PROGETTO DEFINITIVO DI RISAGOMATURA DEL PROFILO FINALE DEI LOTTI "A" E "B" DELLA DISCARICA SITA IN POGGIARDO LOCALITA' PASTORIZZE

Relazione Tecnica Generale

R1

Conferenza dei Servizi del 17.07.2017

PLANIMETRIA GENERALE di PROGETTO - Scala 1:1000

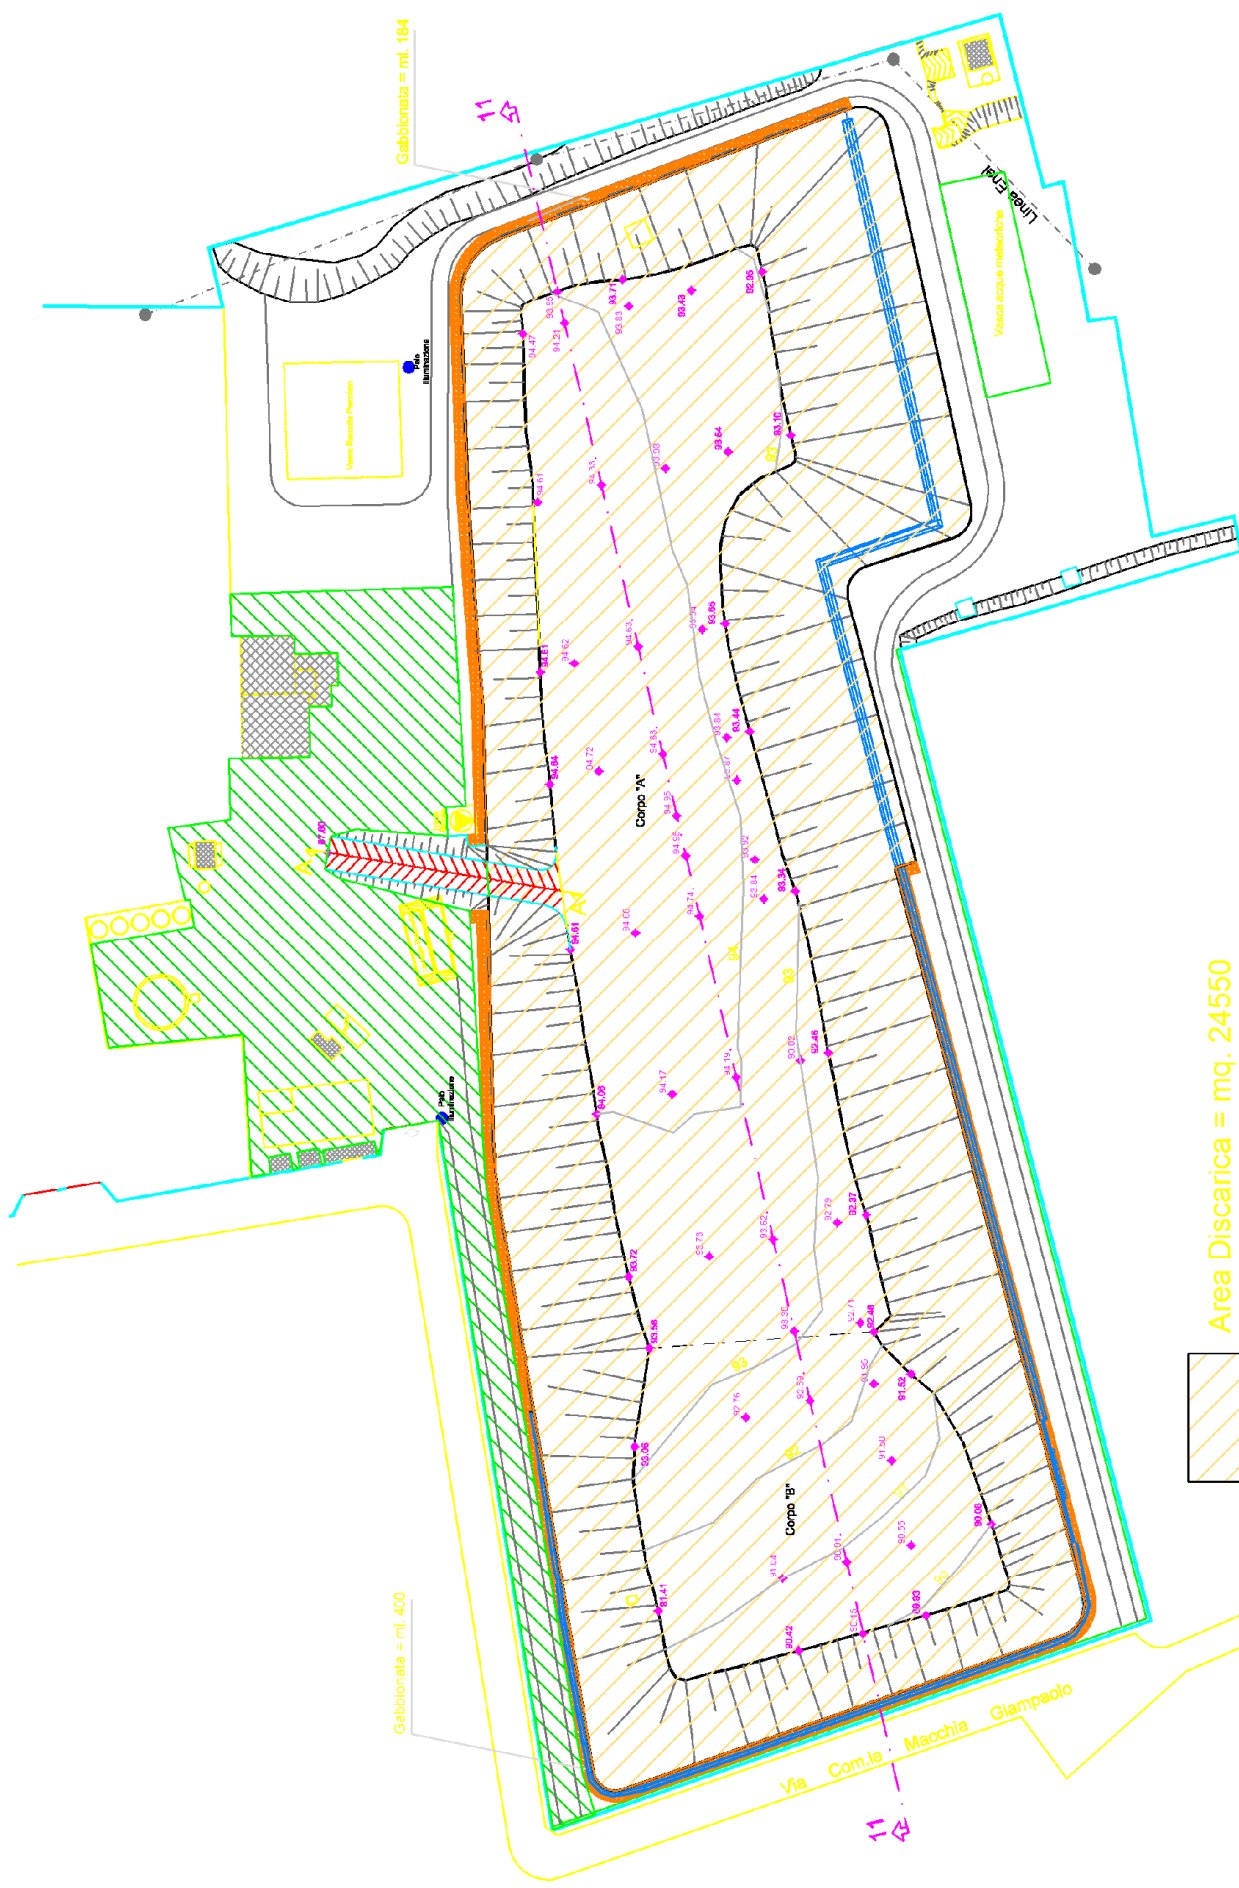
Durante l'ultima conferenza del 17.07.17 è stato inoltre richiesto di effettuare una verifica idraulica dell'intero sistema compresi anche i canali laterali. Come già rilevato nella stessa sede, le condizioni al contorno, a fine lavori, saranno modificate in quanto i coefficienti di deflusso risulteranno notevolmente inferiori rispetto all'attuale stato. In particolare si rileva che l'attuale copertura della discarica, costituita da uno strato superiore in polifoil, ha un coefficiente di deflusso analiticamente quantificabile in 0.8/0.85 al netto della evapotraspirazione, al contrario al compimento dei lavori di copertura, detto strato sarà integralmente sostituito con uno strato di terreno vegetale avente un coefficiente di deflusso variabile tra 0.25 e 0.35 in funzione delle piogge e del coefficiente di adsorbimento. Solo tale circostanza, valutata anche rispetto alla mancanza di fenomeni di allagamento registrati fino ad oggi, risulta essere il primo fattore di sicurezza riscontrabile. Di seguito la controprova analitica e la verifica del sistema di drenaggio proposto.

Il bacino scolante è rappresentato dall'area dell'impianto che, dal punto di vista idrologico, può essere suddiviso in due sub-aree con diverso coefficiente di deflusso (fig. 1):

- area1 pavimentata e/o impermeabilizzata: $S_1=5075 \text{ m}^2$ $\Phi_1 = 0.85$
- area2 corpo discarica con strato superiore di terreno vegetale: $S_2=24550 \text{ m}^2$ $\Phi_2 = 0.3$

Il coefficiente di deflusso, unico per tutta l'area S_{12} , risulta dalla media ponderata dei precedenti e vale:

$$\Phi_{12} = 0.39$$
